# Commune de BEZE

Etablissement des périmètres de protection  
De la source de Bèze

**EXPERTISE HYDROGEOLOGIQUE**

**Figure 9 : Coupe de l'ouvrage de prise d'eau réalisé dans les années 40.**

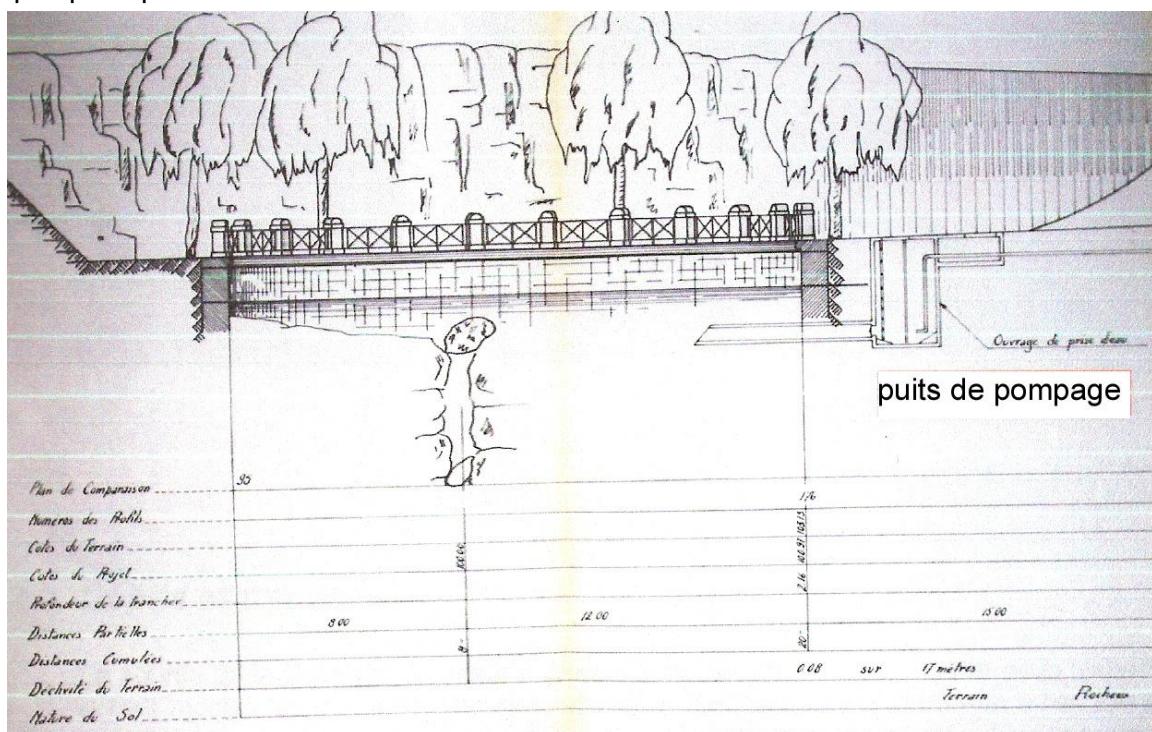
La situation actuelle de la prise d'eau par le puits de pompage ne permet pas d'assurer une protection efficace des abords. Il serait nécessaire de modifier la prise d'eau :

Pour maintenir une qualité satisfaisante des eaux, il conviendra de mieux protéger l'ouvrage de pompage avec par exemple la mise en place d'un rebord pour éviter que des salissures n'y pénètrent et une clôture. Le pompage pourrait également être déplacé vers le local où siège l'installation de traitement.

- soit en prolongeant la prise d'eau dans la grotte par les siphons en amont des secteurs accessibles au public (en amont de la Salle Blanc et/ou en amont du Siphon de l'Embarcadère) -
- soit en réalisant un puits qui recouperait l'un des axes de circulation, toujours en amont de la zone visitée de la grotte.

Le futur ouvrage sera placé au centre d'un carré de 35 m de côté qui constituera le périmètre immédiat. Il pourra être redéfini en cas de besoin à l'issue de la réalisation de l'ouvrage définitif.
